Delibera N 1273 del 06/11/2024

S.S. 12 "dell'Abetone e Del Brennero". Sistema Tangenziale di Lucca. Viabilità Est di Lucca comprendente i collegamenti tra Ponte a Moriano e i caselli autostradali dell'A11 del Frizzone e di Lucca Est - 1° stralcio funzionale. Progetto Definitivo.

Determinazioni per la Conferenza di Servizi decisoria semplificata ai sensi dell'art.14bis Legge 241/1990 e del DPR 383/1994 indetta dal Commissario Straordinario ex art. 4 D.L. 32/2019.

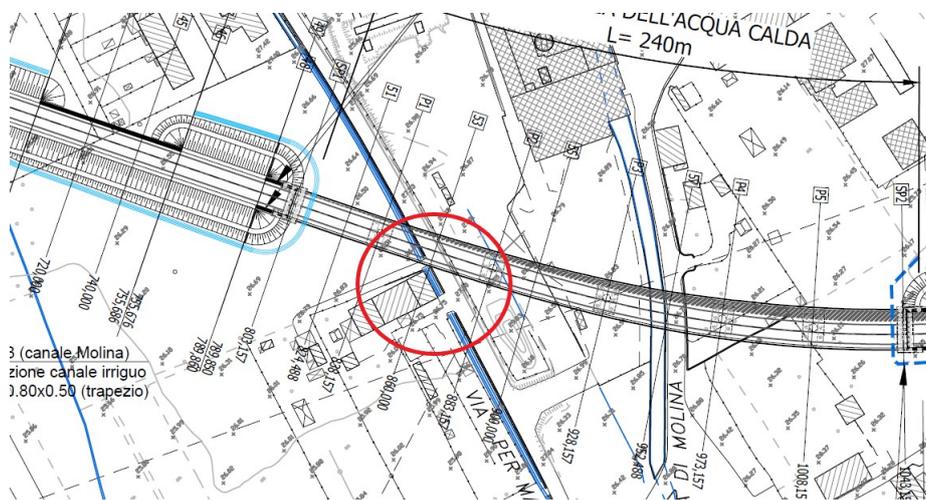
8. Relativamente alla rotonda di intersezione con la via Pesciatina, Parere favorevole a condizione che nello sviluppo della progettazione esecutiva sia garantito l'accesso ai fondi laterali anche con strade interpoderali.

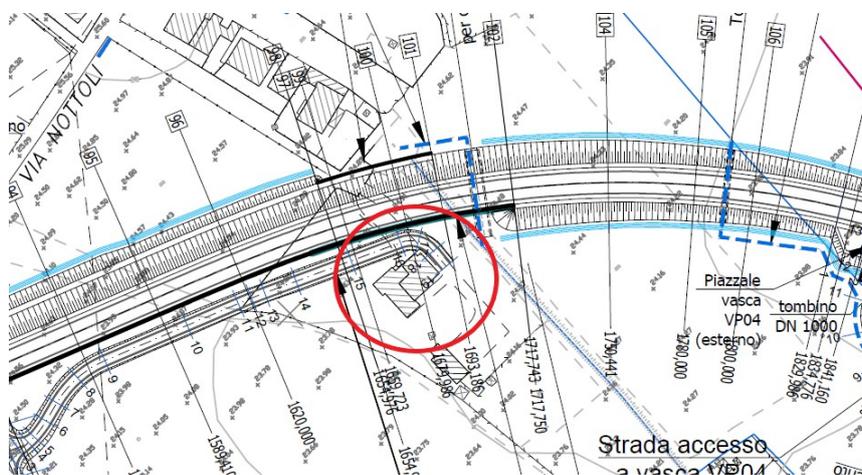
9. Parere favorevole, a condizione di prevedere nello sviluppo della progettazione esecutiva un miglioramento della trasparenza idraulica dei rilevati, soprattutto nei tratti con andamento pressoché perpendicolare agli esistenti canali di scolo, al fine di scongiurare eventuali allagamenti nei terreni posti a monte.
10. Parere favorevole, a condizione che nello sviluppo della progettazione esecutiva siano studiati affinamenti e ottimizzazioni progettuali al fine di ridurre gli impatti rispetto alla particella posta in corrispondenza del Km 0+860,000 SEZ 53, dove il tracciato dell'asse lambisce una corte storica, in corrispondenza del cavalcavia dell'Acquacalda.

Figura 1: Schema intersezione Via delle Ville con soluzione a circolazione a rotondaria

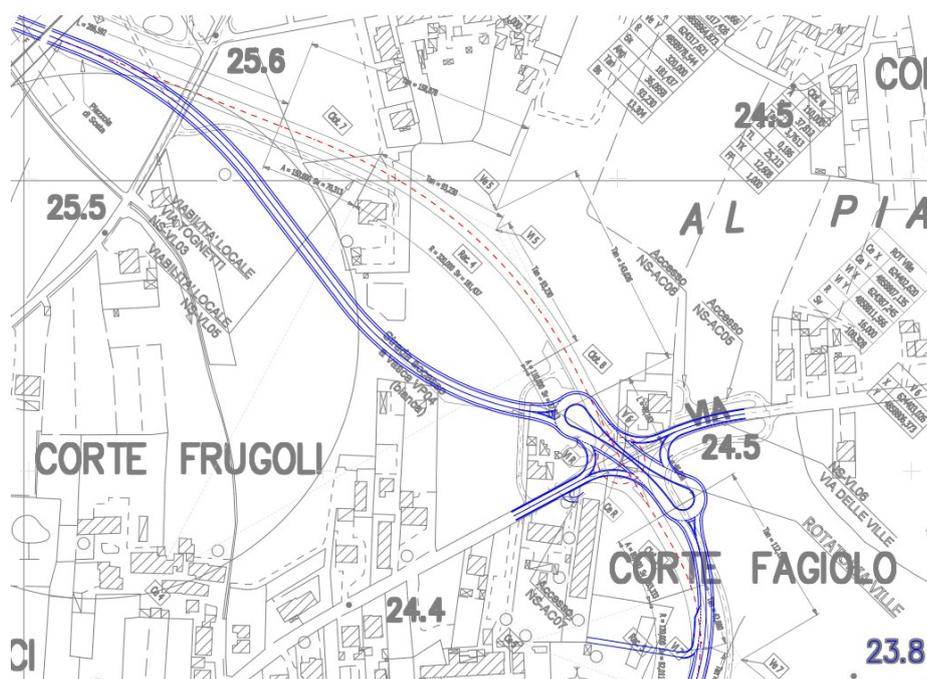
Al riguardo si deve riscontrare come il tracciato nei pressi delle abitazioni dei firmatari dell'osservazione presenti una incongruenza con il profilo disegnato nella planimetria allegata al Protocollo d'Intesa del 2023 dove il tracciato è appunto traslato verso sud.

Al fine di ridurre al massimo possibile le interferenze con i lotti edificati è possibile prendere in considerazione geometrie diverse per la risoluzione dell'intersezione. Una delle possibilità è individuata ad esempio dalla soluzione dell'intersezione con uno schema a circolazione rotondaria in luogo di una rotonda circolare tradizionale, come ad esempio quella dello schema di cui alla Figura 1, che consentirebbe risolvere (fra l'altro) le criticità di cui sopra e sicuramente avrebbe un impatto minore sui lotti edificati posti in adiacenza alla nuova viabilità, riducendone significativamente le aree da espropriare.
